## 【審査への対応状況】

## 発電所敷地内断層の活動性評価

(図a) F-1断層開削調査箇所のイメージ  
(現有の調査データ)

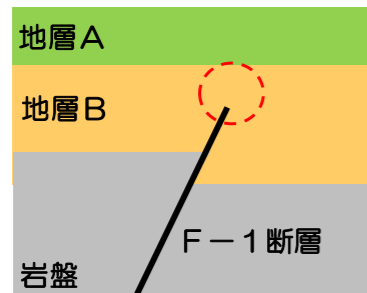
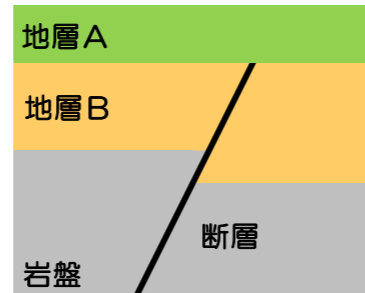
- F-1断層開削調査箇所\*3における現有の調査データでは、F-1断層の活動性を否定できない。

F-1断層開削調査箇所における現有の調査データ（図a）は、図bのように、断層の変位が地層Aの底面まで及んでいないことから、地層Aは上載地層法\*4における上載地層には使用できない。したがって、F-1断層の活動性を否定できない。

- F-1断層の活動性評価については、F-1断層開削調査箇所が発電所の造成に伴う改変により既に消失していることから、今後、近傍の原地形が残存している箇所において、新たに追加の調査を実施し、得られたデータに基づいて詳細な検討を行う。
- 今後、できるだけ早く検討結果を取りまとめ、F-1断層は活断層ではないことについて、審査会合などで説明していく。

F-1断層開削調査箇所近傍の原地形が残存している箇所において、新たに追加の調査を実施し、得られたデータに基づいて詳細な検討を行い、F-1断層は活断層ではないことを説明する。

泊発電所防波堤配置図

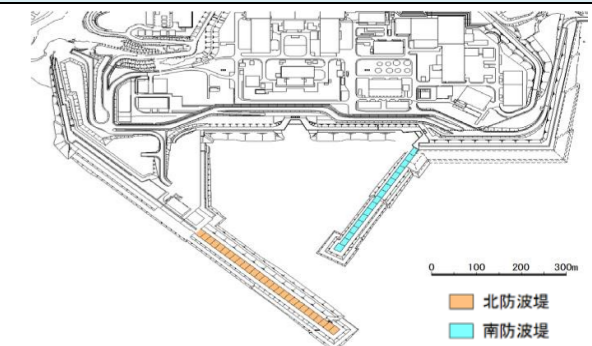
- 津波により防波堤が損傷した場合の発電所設備への影響について、説明する。

- 防波堤の移動や沈下に関する解析や水理模型実験の結果を用いて審査会合などで説明していく。
